ALCALDÍA MAYOR DE BOGOTÁ D.C. Fondo Prevención y Atención Emergencias	CONCEPTO TÉCNICO SOBRE NECESIDAD DE ESTUDIOS DETALLADOS DE AMENAZA Y RIESGO POR FENOMENOS DE REMOCIÓN EN MASA DENTRO DEL TRÁMITE DE LICENCIA URBANÍSTICA	Código:	GPR-FT-10
		Versión:	04
		Fecha de revisión:	21/06/2011

1.1 CONCEPTO TÉCNICO No.	CT- 7476
1.2 ÁREA:	Análisis y Mitigación de Riesgos
1.3 COORDINACIÓN:	Estudios y Conceptos Técnicos
1.4 REFERENCIA CRUZADA RADICADO FOPAE:	2014ER6191
1.5 RESPUESTA OFICIAL No.	RO-71326

2.1 SOLICITANTE:	Curaduría Urbana No. 2
2.2 PROYECTO:	Vivienda Unifamiliar y Comercio
2.3 LOCALIDAD:	19. Ciudad Bolívar
2.4 UPZ:	67. Lucero
2.5 BARRIO O SECTOR CATASTRAL:	Barrio Lucero Sur Bajo
2.6 DIRECCIÓN:	Carrera 17 G No 65 – 57 Sur (*)
2.7 CHIP:	AAA0023CPWF (*)
2.8 MANZANA CATASTRAL:	93
2.9 PREDIO CATASTRAL:	25
2.10 ÁREA (Ha):	0,0130 (*)
2.11 FECHA DE VISITA: FECHA DE EMISIÓN:	Junio 06 de 2014 Junio 27 de 2014

Figura 1. Localización general del proyecto ubicado en la Carrera 17 G No 65 – 57 Sur del Barrio Lucero Sur Bajo de la Localidad de Ciudad Bolívar, en el Plano Normativo de Amenaza por Remoción en Masa del POT (Decreto 364 de 2013), el cual se encuentra en amenaza MEDIA y BAJA.

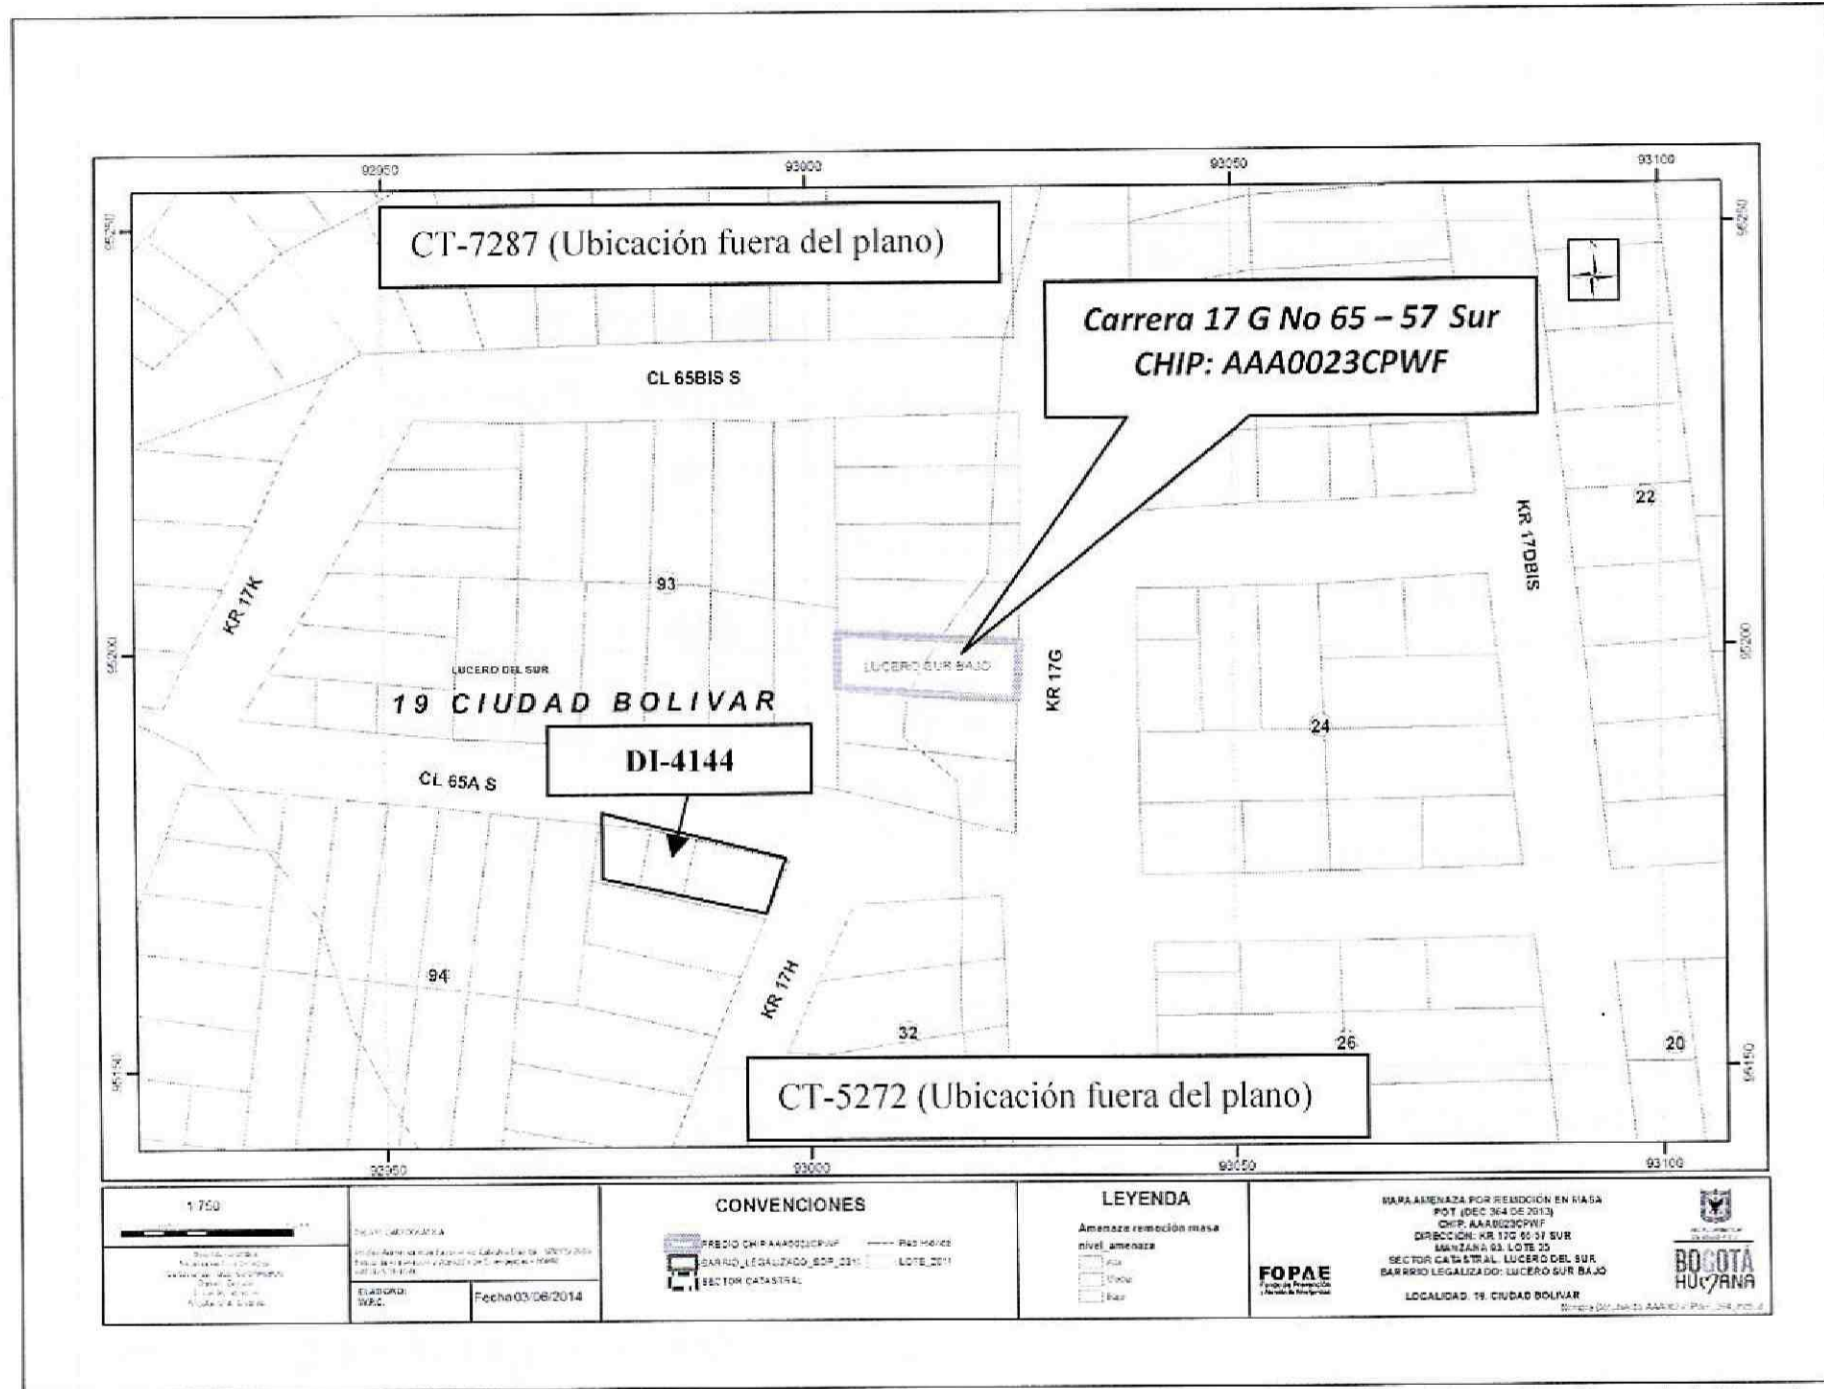
Conforme con el plano normativo de "Amenaza por Remoción en Masa" del Plan de Ordenamiento Territorial de Bogotá – POT, el sector del proyecto ubicado en la Carrera 17 G No 65 – 57 Sur del Barrio Lucero Sur Bajo de la Localidad de Ciudad Bolívar, se encuentra en una zona de **AMENAZA MEDIA** y **BAJA** por procesos de remoción en masa (Figura 1).
